Л И С Т У Т В Е Р Ж Д Е Н И И
изменения отраслевых стандартов
сборника "Изогреватели парово-
дяные тепловых сетей"

ИЗМЕНЕНИЕ № 3

ОСТ 108.101.104-76
 ПОДОГРЕВАТЕЛИ ПАРОВОДЯНЫЕ
 КАМЕРЫ ВОДЯНЫЕ ПЕРЕДНИЕ
 ДВУХХОДОВЫЕ С ЭЛЛИПТИЧЕСКИМИ
 ДНЕЩАМИ
 Конструкция и размеры

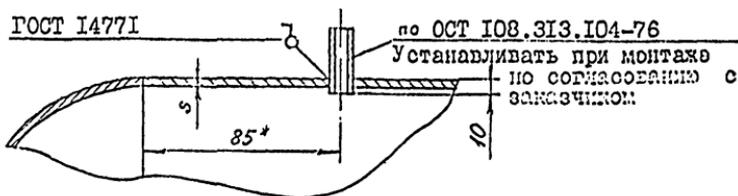
Пункт 2 дополнить словами "Предельные отклонения размеров $\pm \frac{IT16}{2}$;Чертеж. Сечение "Г - Г" заменить на "Г - Г ";

Поз. 8, 9, 10, 11 - исключить по согласованию с заказчиком. Виз "Размещение отверстий в днищах камер" - исключить по согласованию с заказчиком. Заменить ссылки: ГОСТ 5264-69 на

ГОСТ 14771 , ГОСТ 16037-70-У2-4К на ГОСТ 14771

(допускается сварка по ГОСТ 5264)
